DT1

BACCALAURÉAT PROFESSIONNEL
TECHNICIEN D'ÉTUDES DU BÂTIMENT
option B :
ASSISTANT EN ARCHITECTURE

Conservatoire de musique et de danse de Melun (AN)

ÉPREUVE E2 : PROJET ARCHITECTURAL
SOUS-ÉPREUVE E22 : PRODUCTION DE DOCUMENTS GRAPHIQUES

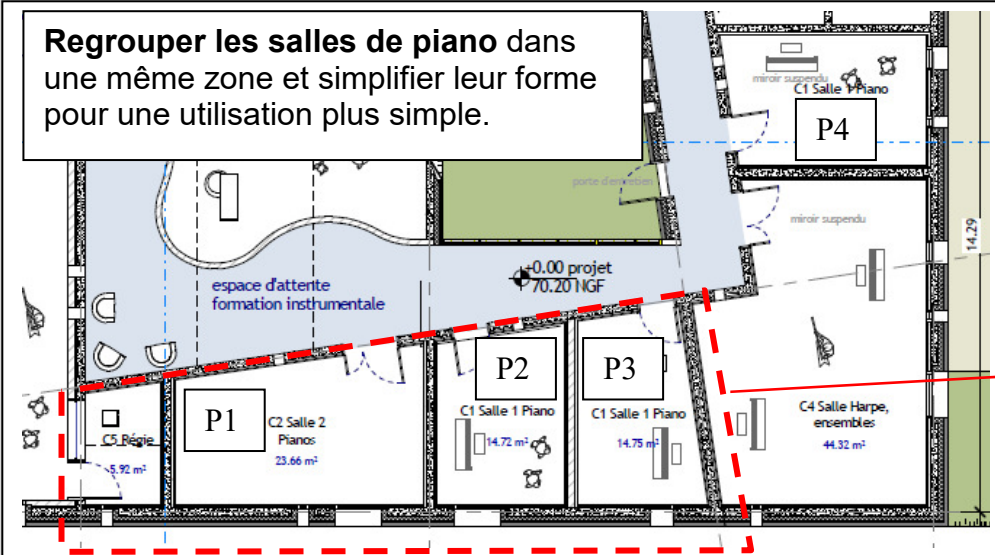
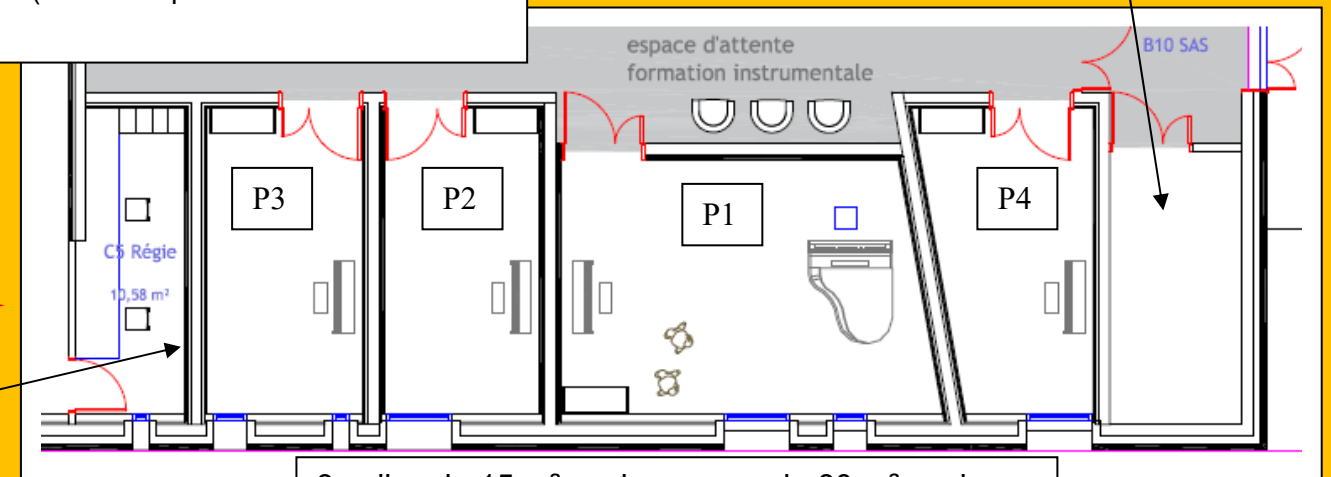
Simplifier le contour de la zone, déplacer le local informatique et supprimer le local ménage, pour les remplacer par deux blocs sanitaires supplémentaires.

Regrouper les salles de piano dans une même zone et simplifier leur forme pour une utilisation plus simple.

Déplacer le **local déchet** dans l'angle du bâtiment

Attention: conserver un couloir de 1,50 m de large, 2,50 m au niveau de la zone d'attente (réduire le patio et la salle d'éveil si nécessaire).

On conserve une partie arrondie;

La surface de la salle d'éveil avoisine toujours les **40 m²**.

L'entrée est recentrée.

Les sanitaires pour les tout-petits sont conservés.

Deux blocs sanitaires sont créés en lieu et place des locaux techniques qui seront déplacés. Pour chaque bloc prévoir un sanitaire PMR de 2,50 m² et un sanitaire simple de 1,50 m² environ.

Emplacement du mur conservé

3 salles de 15 m² environ + une de 30 m² environ
